泊発電所3号炉

基準津波に関するコメント回答

(地震に伴う津波と地震以外の要因に伴う津波の組合せ)

令和4年10月11日
北海道電力株式会社

組合せ評価結果に関する分析(指摘事項No31)(1/3)

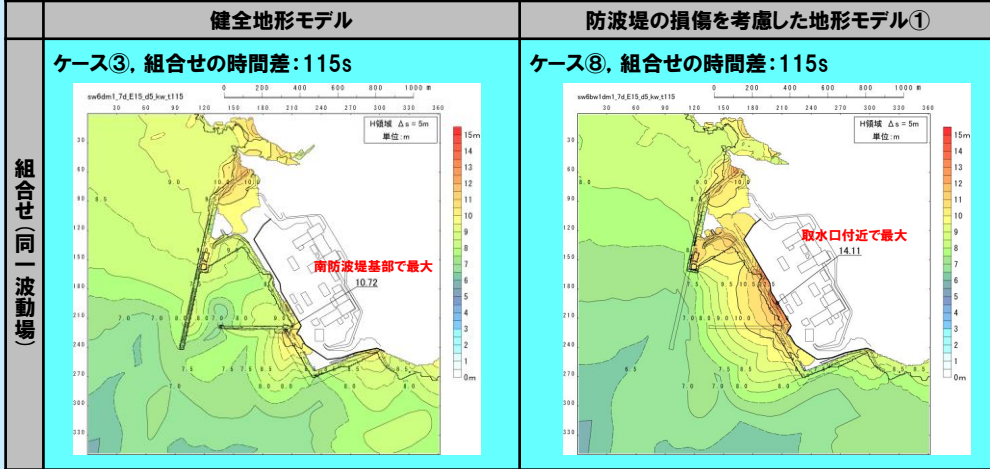
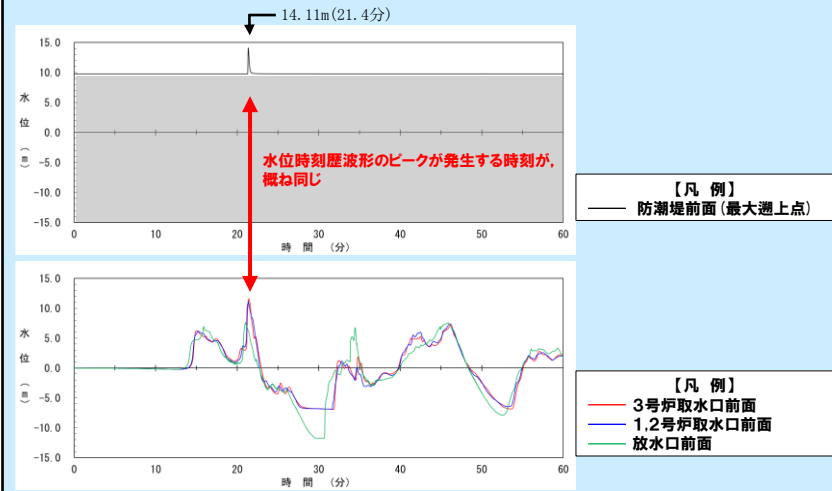
No	指摘事項	回答方針
31	<p>以下の事項についての十分な説明を行ったうえで、泊発電所の特徴を踏まえた組合せ評価の妥当性及び敷地に対して大きな影響を及ぼす波源の選定の妥当性を示すこと。</p> <ul style="list-style-type: none"> ➢ 地震に伴う津波と地震以外の要因に伴う津波のそれぞれの水位時刻歴波形を示し、津波の重なり方の状況等を説明すること。 ➢ 組合せ評価による評価結果の特徴(波源のパラメータによる傾向の違い、各地形モデルによる傾向の違い)を把握し、組合せ評価によって各評価項目(評価地点)で最大となる波源が地震に伴う津波の評価と異なる波源になることについて、分析・考察を行うこと。 <p>上記の検討については、いくつかの地形モデル・波源を分析した段階で、中間的に報告を行うこと。</p>	<ul style="list-style-type: none"> ○ 中間報告の検討対象として、上昇側の評価項目である、以下を検討対象とする。 <ul style="list-style-type: none"> ➢ 防潮堤前面(上昇側) ➢ 3号炉取水口(上昇側) ➢ 1, 2号炉取水口(上昇側) ➢ 放水口(上昇側) ○ 上昇側の評価項目毎の最大値となる地形モデルである、以下を検討対象とする。 <ul style="list-style-type: none"> ➢ 健全地形モデル ➢ 防波堤の損傷を考慮した地形モデル① ○ 組合せ評価における波源のパラメータによる傾向の違い・各地形モデルによる傾向の違いを確認することを目的とし、健全地形モデルの最大ケース(ケース①～ケース④)と、防波堤の損傷を考慮した地形モデル①の最大ケース(ケース⑤～ケース⑨)の波源の関係を明確にするため、地震に伴う津波の最大ケースの分類を行う。 ○ 検討対象とする評価項目・地形モデルについて、波源の入れ替わりが発生したケースは、いずれも組合せの最大ケースが断層パターン7のケースになることから、組合せ評価において、断層パターン7のケースの水位が上昇する理由について、水位時刻歴波形及び水位分布による分析を行う。 ○ 水位時刻歴波形による分析では、以下の評価項目への波源のパラメータによる傾向の違い・各地形モデルによる傾向の違いを確認する。 <ul style="list-style-type: none"> ➢ 3号炉取水口(上昇側) ➢ 1, 2号炉取水口(上昇側) ➢ 放水口(上昇側) ○ 水位分布による分析では、以下の評価項目への波源のパラメータによる傾向の違い・各地形モデルによる傾向の違いを確認する。 <ul style="list-style-type: none"> ➢ 防潮堤前面(上昇側) ○ 組合せ評価として、敷地に対して大きな影響を及ぼす波源・地形モデルの特徴を確認する。

【⑤水位分布の分析】

《各地形モデルによる傾向の違い》

【防潮堤前面 (上昇側)】

- 組合せにおける7-deの波源では、北防波堤先端付近において地震に伴う津波の第2波のピークと陸上地すべり (川白) のピークが重なり、その地点から陸上地すべり (川白) の進行方向に位置する地点 (防波堤の損傷を考慮した地形モデル①では取水口付近、健全地形モデルでは南防波堤基部) での水位が最大となる。
- 健全地形モデルでは、防波堤により取水口付近へ向かう流れが阻害されるため、南防波堤基部における水位が最大となり、その影響により防波堤の損傷を考慮した地形モデル①よりも水位が低くなったと考えられる。

○ 組合せ評価として、敷地に対して大きな影響を及ぼす波源・地形モデルの特徴は、以下のとおり。

- 波源: 7-de
- 地形モデル: 防波堤の損傷を考慮した地形モデル①※

※放水口 (上昇側) は、健全地形モデルの最大水位の方が値としては大きくなるものの、以下の理由より、敷地に対して大きな影響を及ぼす地形モデルとして、防波堤の損傷を考慮した地形モデル①とした。

- 放水口は、防波堤の外側に位置するため、防波堤の損傷状態の違いに関わらず、水位上昇のメカニズムは同じであり、地形モデルの違いによる影響は小さいと考えられる。

○ 組合せ評価における7-de (防波堤の損傷を考慮した地形モデル①) では、各評価項目の水位時刻歴波形のピークが発生する時刻が、概ね同じである特徴があることから、各評価項目の水位上昇のメカニズムは同じであると考えられる。
